Doc. No. L5-95JY264 R0

# 発電用原子炉施設に係る特定機器の 設計の型式証明変更申請

## 変更申請の概要・設置許可基準規則への 適合性について

三菱重工業株式会社

<MSF-24P(S)型の構造>

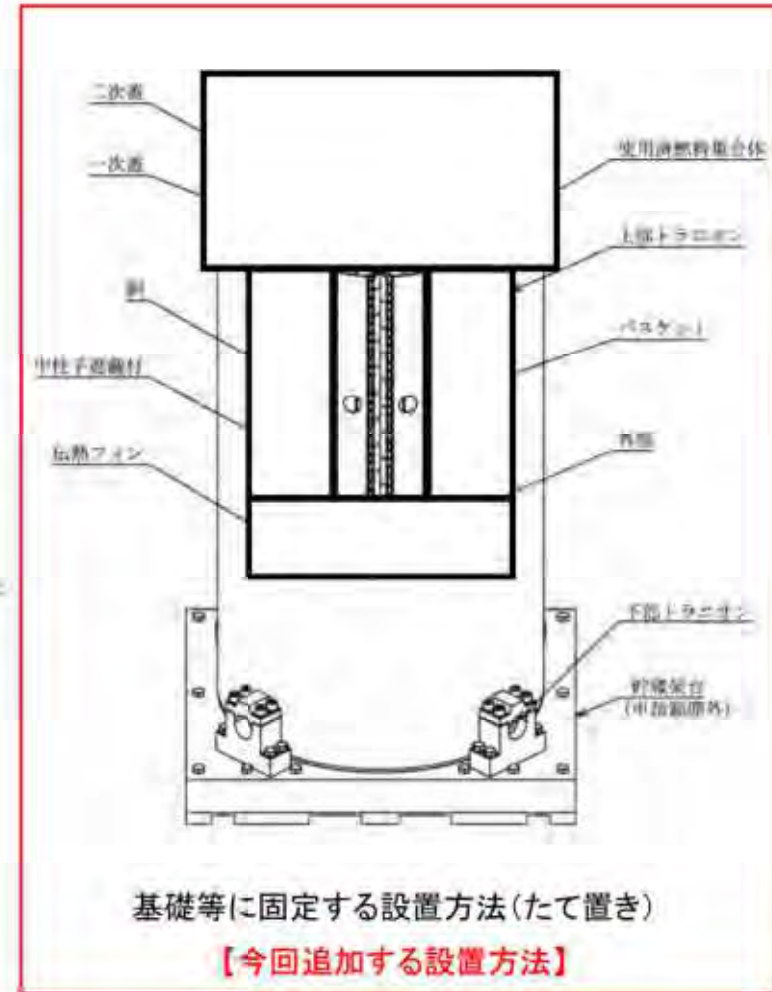
蓋部が金属部へ衝突しない設置方法(横置き)  
【認可済みの設置方法】

基礎等に固定する設置方法(たて置き)  
【今回追加する設置方法】
